## 改善箇所説明図

## リコール対象タイヤの識別方法（その1）

### 不具合発生箇所

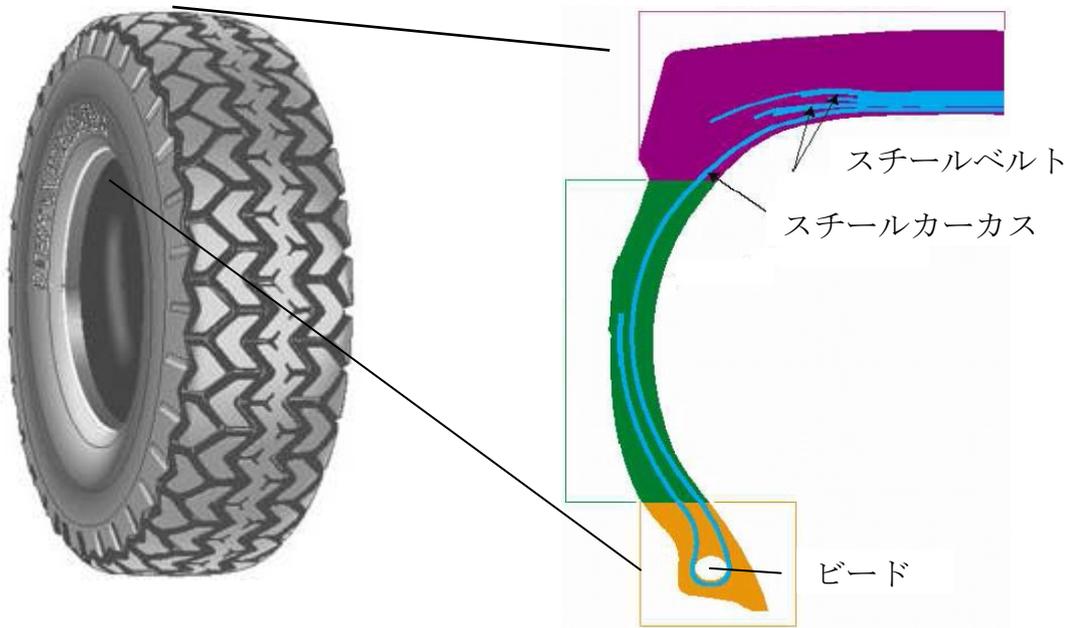
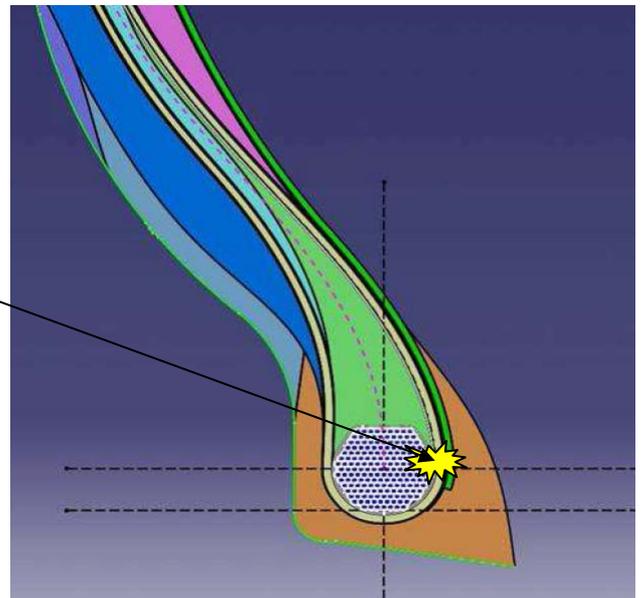
ビード部の構造が不適切なため、長期間の使用により、ビード部にカーカス部が接触するものがある。そのため、カーカスコードが切断し、最悪の場合、タイヤが破裂するおそれがある。

全タイヤを代替品のタイヤと交換する。
